**Enquête publique portant sur la demande de Permis de Construire relative à l'implantation  
d'une centrale photovoltaïque au sol sollicitée par la  
« SAS Centrale photovoltaïque de Saint-Romain-en-Gal »  
sur le territoire de la commune de Saint-Romain-en-Gal, dans le département du Rhône**

**Enquête publique du lundi 13 mai 2019 à 09 h 00  
au samedi 15 juin 2019 à 12 h 00**

**RAPPORT D'ENQUÊTE**

Plan de masse du projet (Illustration extraite du dossier d'enquête)

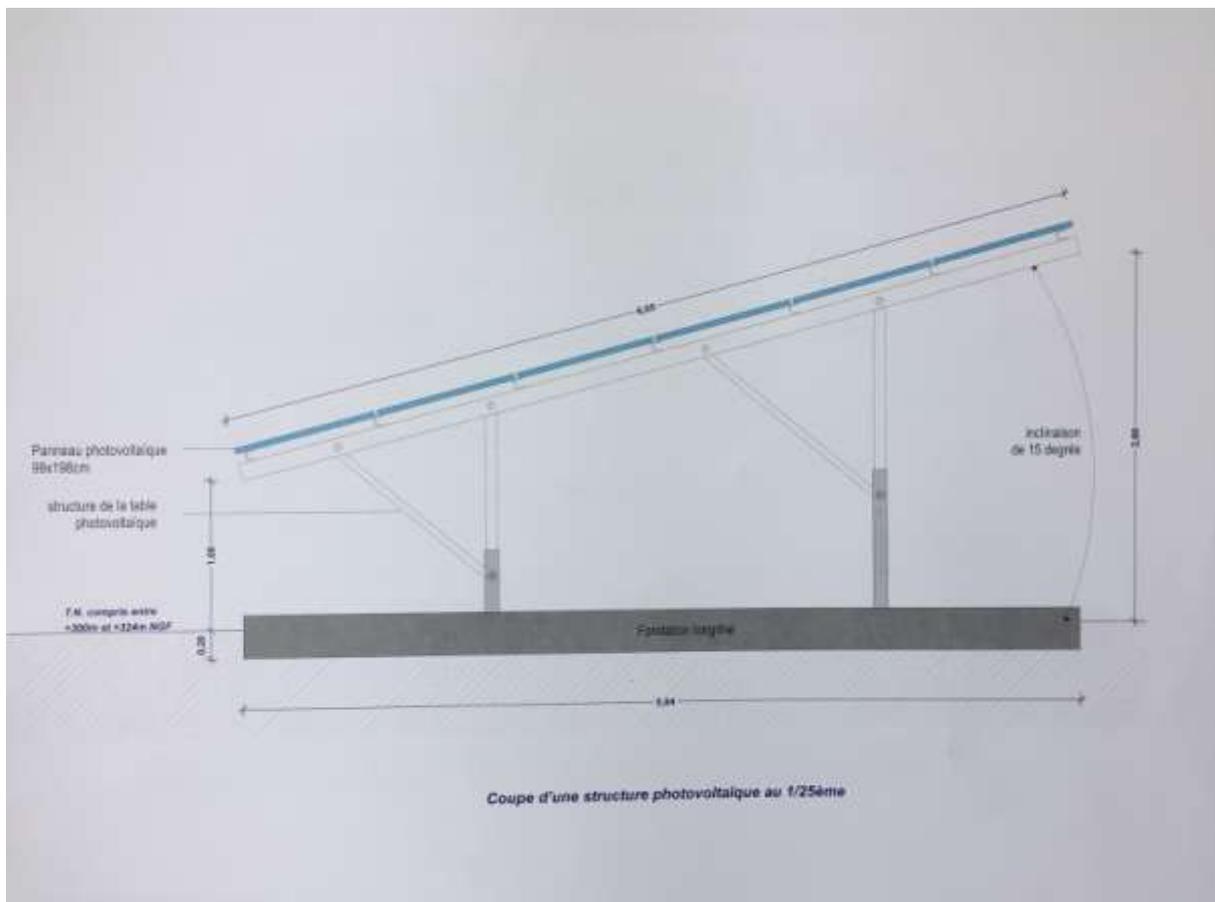
### **Observations / questions du Commissaire enquêteur**

Schéma de principe d'une longrine béton (Illustration extraite du dossier d'enquête)

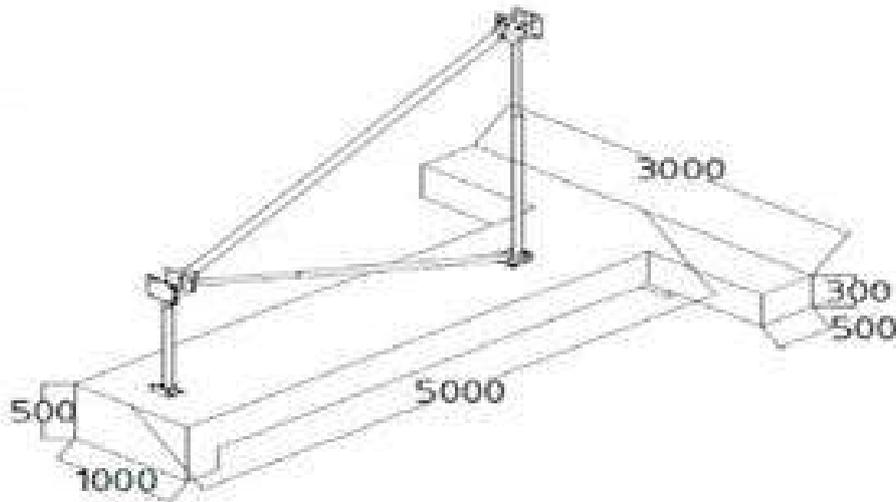
### **Observations / questions du Commissaire enquêteur**

Comment seront gérées ces terres ? (épandage / répartition sur le terrain, stockage sur le site, etc. ?

\* Une liaison au sol entre longrines est-elle envisagée ? Comment ?

2-\* Les longrines supportant les structures seront posées sur sol décapé à 20 cm de profondeur, ce qui représente pour chacune de ces longrines un volume approximatif de terre à décaper de 1,3 m<sup>3</sup>, soit un volume, d'après les données du permis de construire (hors poste de conversion et poste de livraison), d'environ 1 100 à 1 200 m<sup>3</sup>. Comment seront gérées ces terres ? (épandage / répartition sur le terrain, stockage sur le site, etc. ? Quelles peuvent-être les conséquences sur le sol des anciens casiers, à la fois des travaux de terrassement, et de la surcharge des équipements mis en place ? (CE,p.9)

**3-\* Une liaison au sol entre longrines est-elle envisagée ? Comment ? (CE,p.9)**

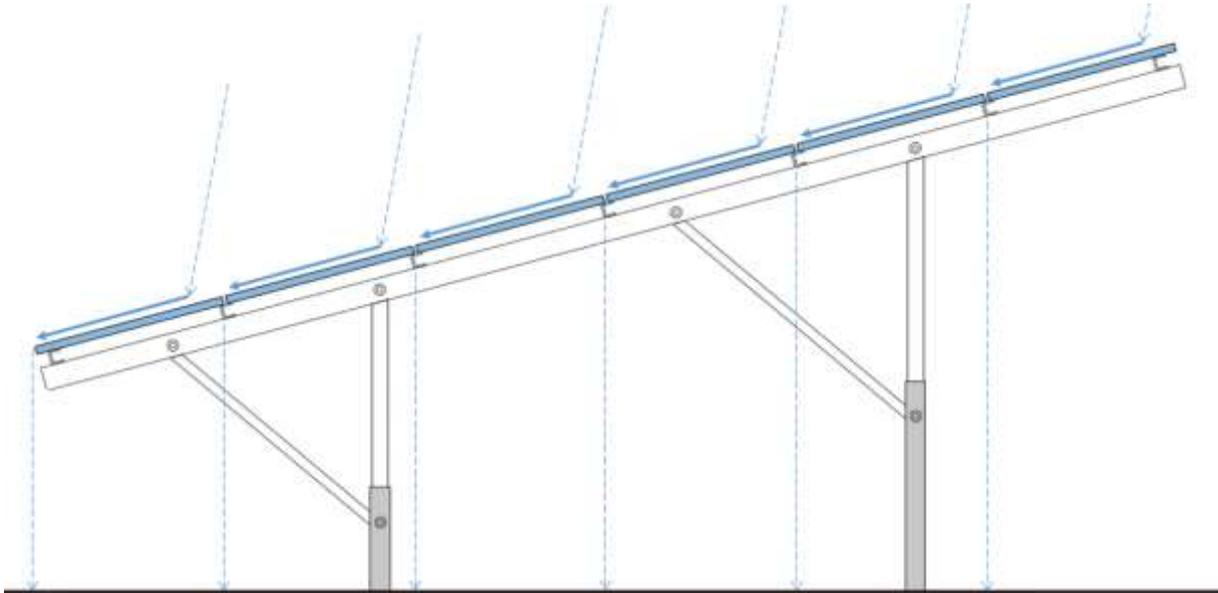
\* La présence des longrines et des charpentes support des modules photovoltaïques ainsi que la faible hauteur de ces derniers en partie basse (1 mètre sous charpente) me paraissent être autant de freins à une fauche mécanique par engin (risque d'accrochage des structures, destruction de panneaux) et une corvée si cette fauche est réalisée manuellement à la débroussailleuse ! De plus, ce mode d'entretien est peu écologique et bruyant.

Ne peut-on pas envisager une « tonte » (éco-pâturage) par des moutons, procédé de plus en plus répandu pour ses vertus écologiques et économiques : émergence et développement d'espèces florales, engrais naturel des déjections, aucune utilisation de désherbant dans les endroits d'accès difficile, probablement plus économique, opportunité de communication écologique pour l'entreprise, etc. ?

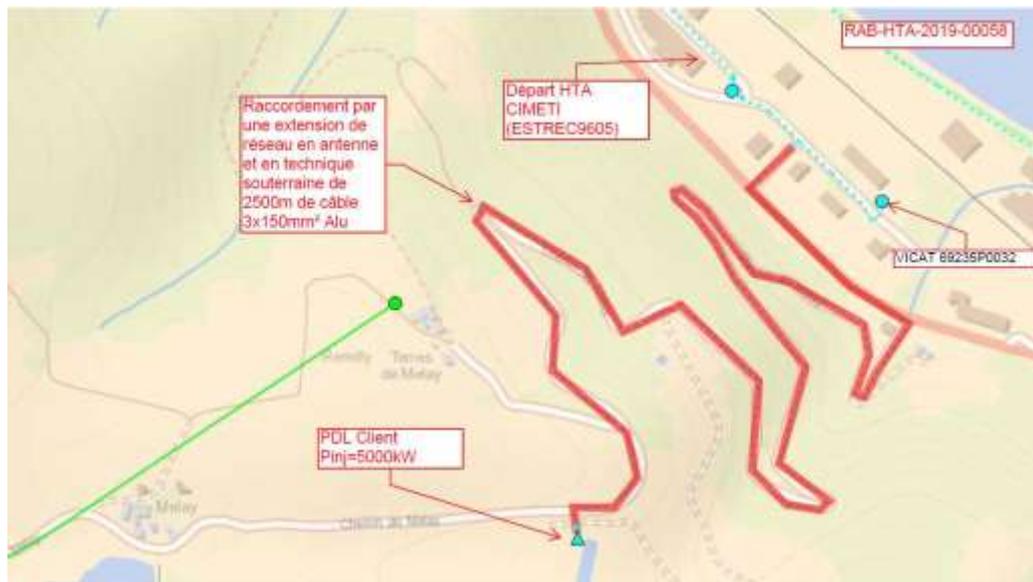
A mon avis, il y aura une forte perte de production électrique (résistance) due à la longueur du câble entre le poste de transformation et le poste de livraison. Câble traversant le Rhône.

Un poste de livraison devrait être prévu au plus près du poste de transformation en améliorant la production électrique. (Contribution n°1, M.Lucien THIRION, p.7)

Le raccordement au réseau électrique prévu soit sur Estressin ou Echalas ne pourrait-il pas être étudié en utilisant la ligne électrique qui traverse le site ? Dans le cas du raccordement sur Estressin pourquoi suivre la route de Melay et ne pas suivre la canalisation des lixiviats au travers du site (gain de distance). (Contribution n°2, M. Gérard GAVIOT-BLANC, p.8)
